ARPA PUGLIA

OGGETTO: ID 07/3000 - Sito di Interesse Nazionale di Taranto.
Proponente: Commissari Straordinari ILVA S.p.A. in A.S.
Progetto di Messa in sicurezza permanente dell'Area Discarica Nord Ovest, ex Fintecna e Area posta ad ovest rispetto all'area ex Fintecna. Richiesta parere sulla documentazione integrativa. Riapertura dei termini della Conferenza dei Servizi istruttoria in modalità asincrona di cui all'art. 14, comma 1, della Legge 241/90 – Parere ARPA Puglia.

Figura 1: stralcio tavola allegato A23.4: sistema di monitoraggio

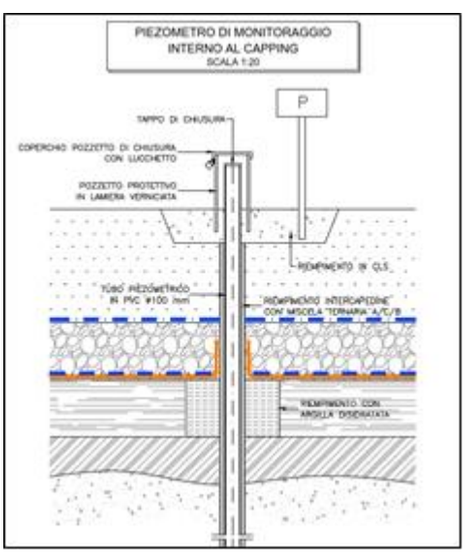
Secondo quanto precisato al § 7.2.2 Piezometri di emungimento dell'elaborato Allegato C01_R Tecnica i piezometri di emungimento da realizzarsi per la rimozione di eventuali acque di circolazione rinvenute "*saranno dismessi e chiusi prima della posa della copertura definitiva"*. Tuttavia, nella Tavola Allegato A23.4: Sistema di Monitoraggio, l'immagine con i particolari costruttivi del piezometro di emungimento tipo lascia intendere che tali piezometri attraverseranno tutto il pacchetto di impermeabilizzazione, come si evince dalla figura di seguito riportata.

Si chiede pertanto di chiarire in quale fase realizzativa del progetto di MISP avverrà l'emungimento delle acque di circolazione eventualmente rinvenute.
